改善箇所説明図

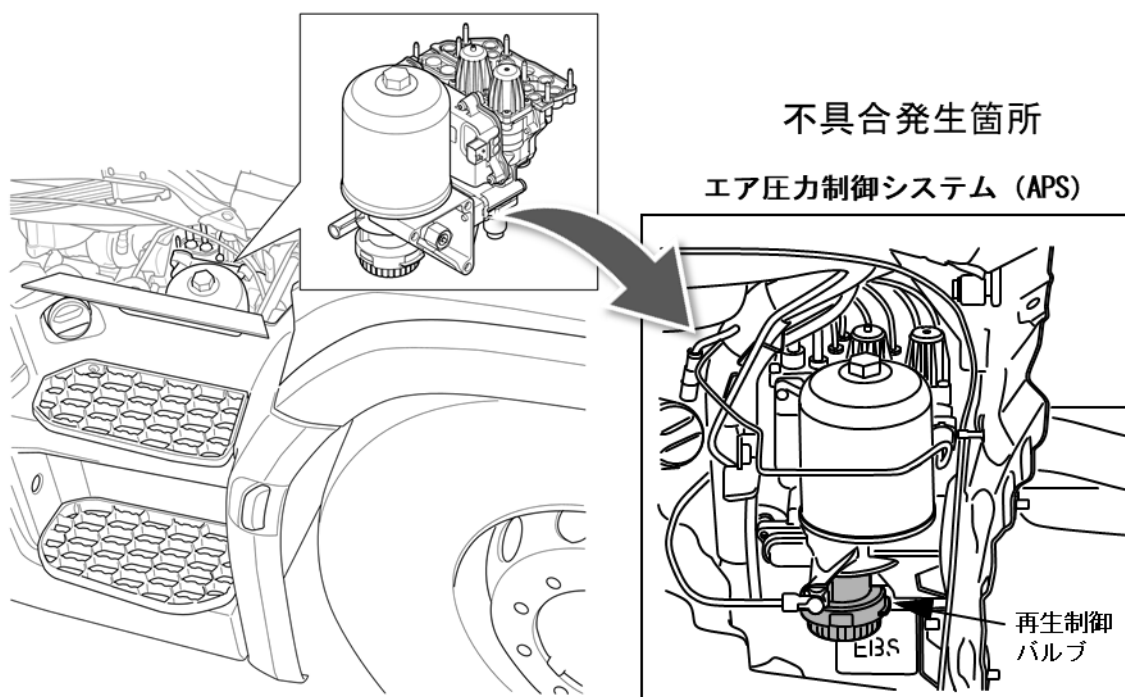
エア圧力制御システム（APS）において、エアドライヤ再生制御バルブの設計が不適切なため、エア圧力の気密が保持できないものがある。そのため、エア漏れが発生し、警告灯が点灯する又は、エンジン始動後にエア圧力が上がらないことでパーキングブレーキが解除できず、走行できなくなるおそれがある。

全車両、エア圧力制御システムのエアドライヤ再生制御バルブを対策品と交換する。
